第3回 鴨川(小泉)水辺再生検討会が開催されました。

開催日:平成22年11月9日(月) 9:30~12:00

3. 整備計画案の検討

散策路のイメージ

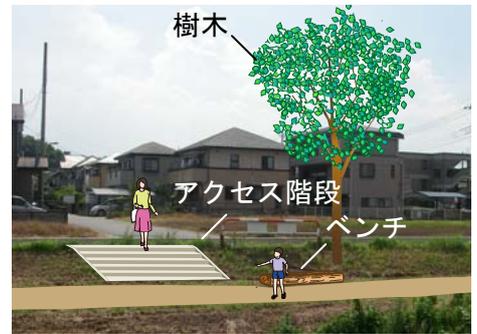
- ・ 車イスの方が通れるような配慮はあるか。
- ・ 散策路に降りるスロープを付けて欲しい。
- ・ 自転車の通行規制を行った方がよい。
- ・ 河川の管理用通路としての配慮はしているか。

検討区間上流にあるデッキ

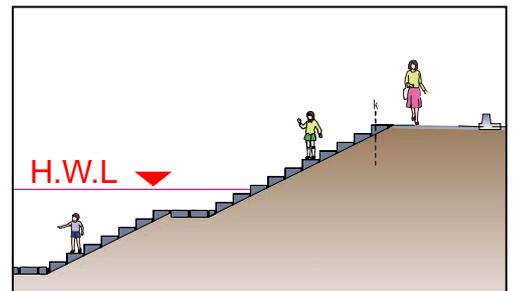
- ・ 検討区間の上流区間にある張出デッキを参考に、検討区間でも張出デッキを設置したい。
- ・ 左岸側のフェンスとガードレールを移設して歩道を確保したい。
- ・ 検討区間でのデッキの設置は危険が伴うので設置はしない方がよい。
- ・ 検討区間では、歩道の整備はできない。
- ・ 別の機会にデッキの設置や歩道の確保について提案してほしい。

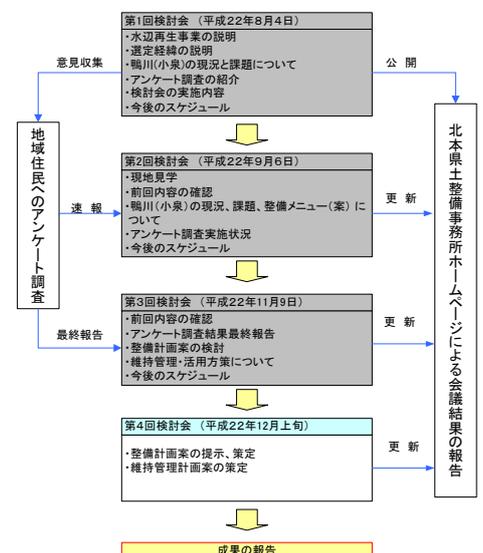
- ・ 検討区間の下流でも行っているのか。
- ・ 浅間台側のフェンスは付け替えないのか。
